# **Avis délibéré de l’Autorité environnementale sur la mise à 2x2 voies de la RD 178 entre « Tournebride » et l’A83 et l’aménagement d’une voie réservée (44)**

**n°Ae : 2025-041**

Avis délibéré n° 2025-041 adopté lors de la séance du 26 juin 2025

Figure 1 : Projet d'aménagement avec ces différentes opérations (source : dossier)

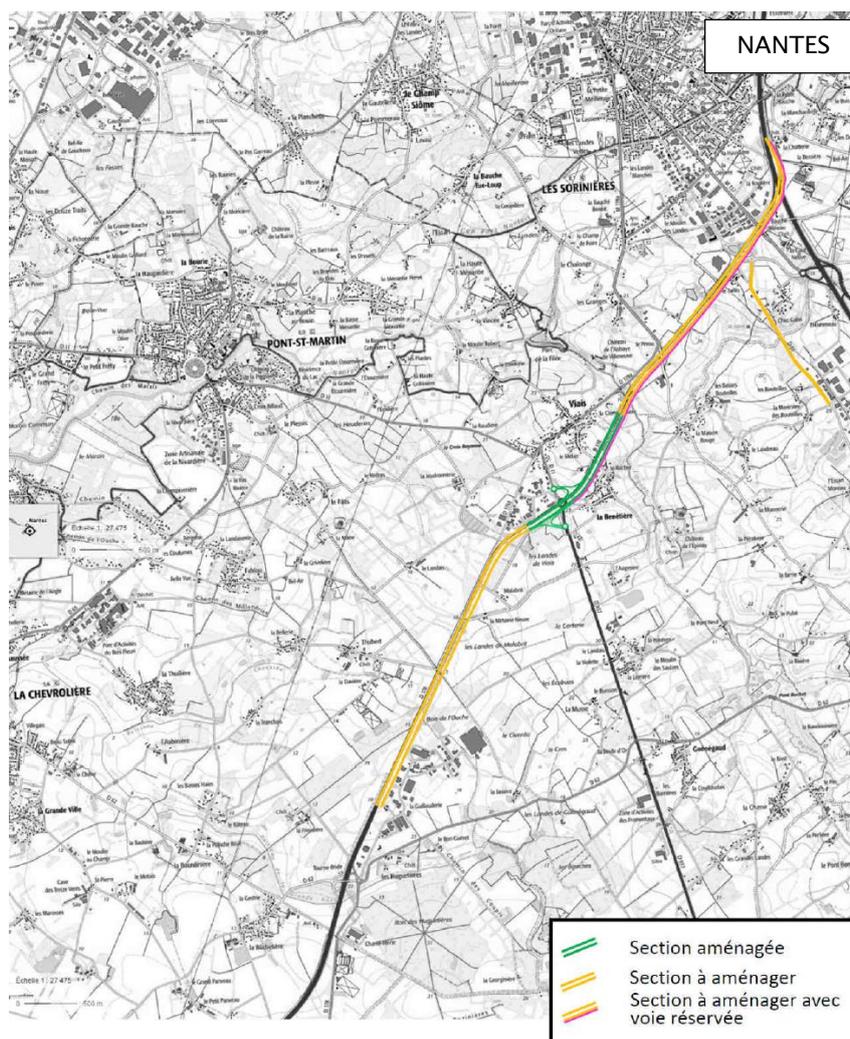
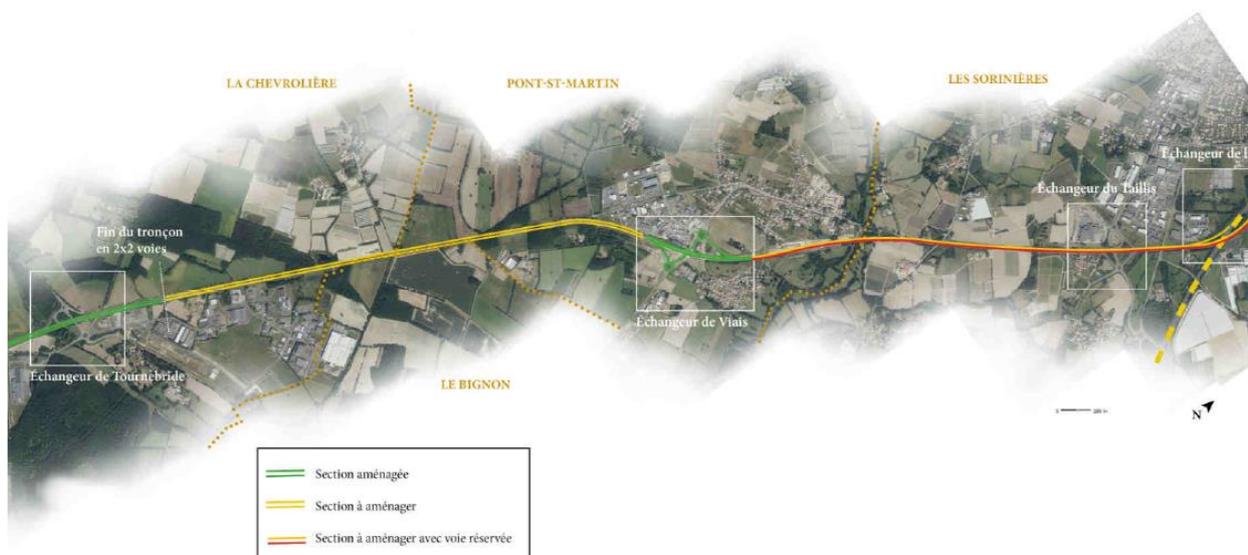
***L'Ae recommande de mieux présenter et de localiser les modifications des vitesses autorisées sur chacun des tronçons de toutes les opérations, les aménagements des carrefours existants et des accès aux parcelles, la création d'une voie de desserte parallèle à la RD 178 ainsi que les aménagements prioritaires. Elle recommande en outre de présenter un calendrier de réalisation détaillant chaque opération.***

Figure 5 : Bassins versants des cours d'eau du périmètre du projet (source : dossier)

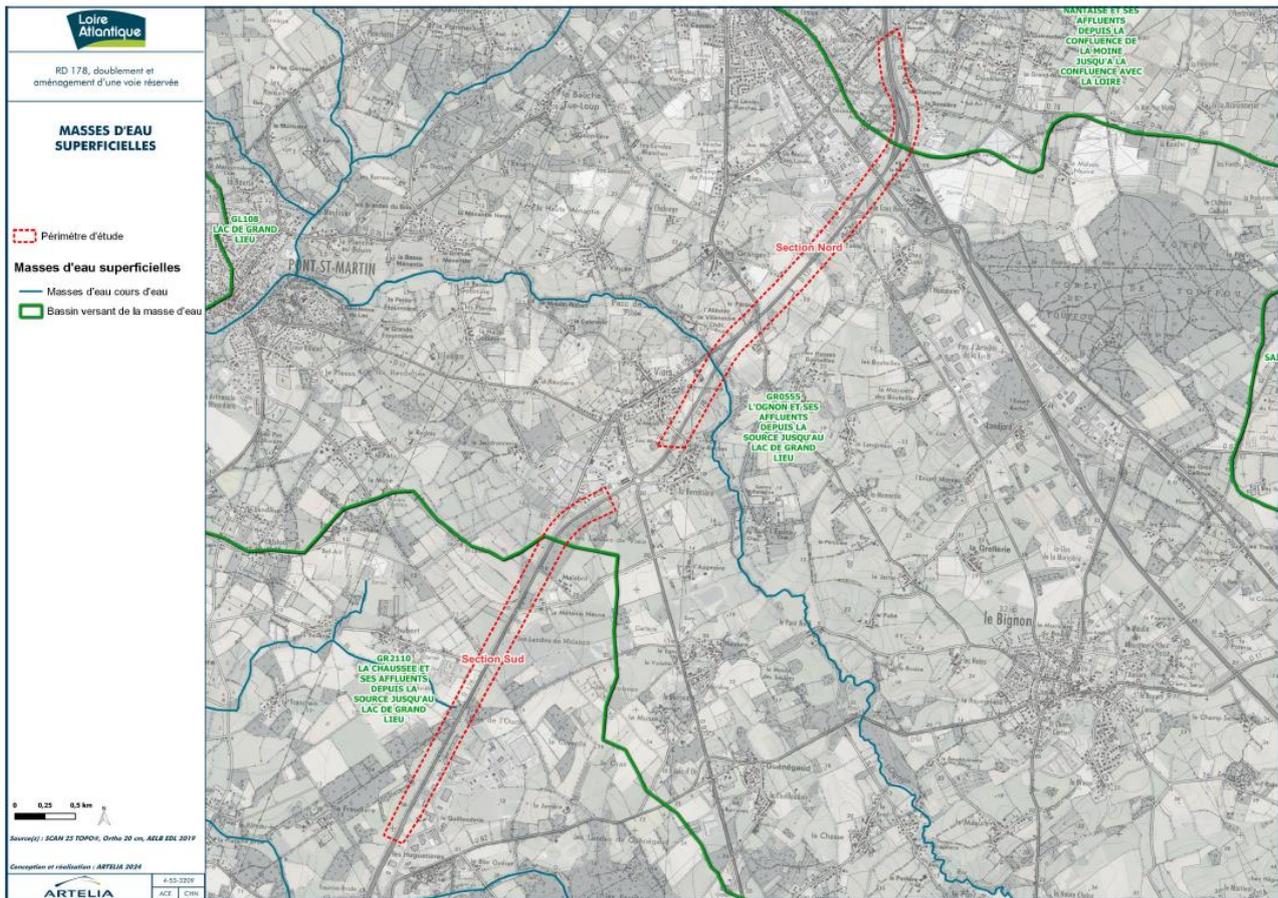
***L'Ae recommande de préciser si le projet recoupe des aires d'alimentation de captages d'alimentation en eau potable.***
